## Rapport de contrôle d'installations électriques à basse et à très basse tension

REF: 105/2026/65096/D02:1

DATE DU CONTRÔLE 22/04/2026 (13:40 - 15:00) AGENT VISITEUR Mike Mauhin  
 ADRESSE DU CONTRÔLE Chaussée de l'Ourthe 67 - 6900 Marche-en-Famenne TYPE DE CONTRÔLE Visite de contrôle (6.5.)

## CONCLUSION : NON CONFORME

Schéma(s) unifilaire(s) de l'installation

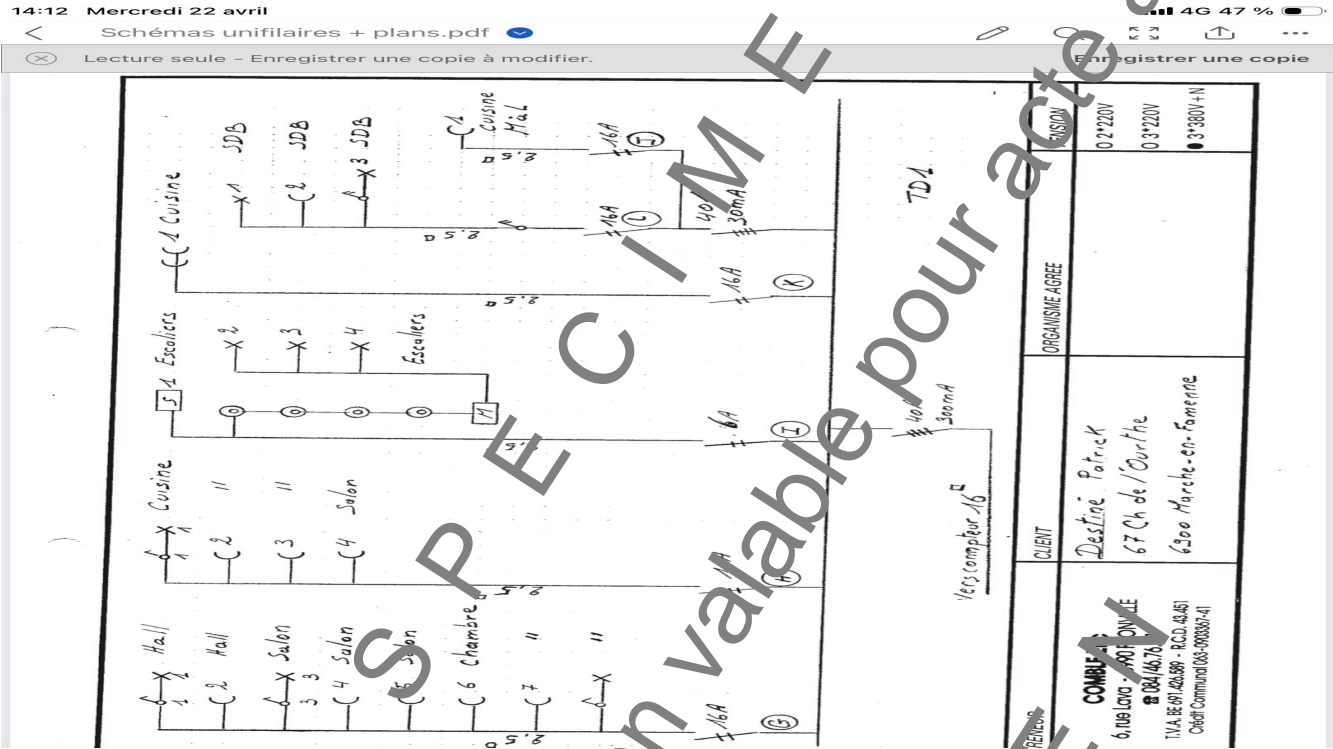
- Les schémas unifilaires et plans de position ne correspondent pas à la réalité. - 3.1.2.;6.4.6.;6.5.7.;9.1.2.
- Un ou des socles de prises sont munies uniquement de contacts latéraux de terre (prise dite Schuko). - 5.3.5.2.
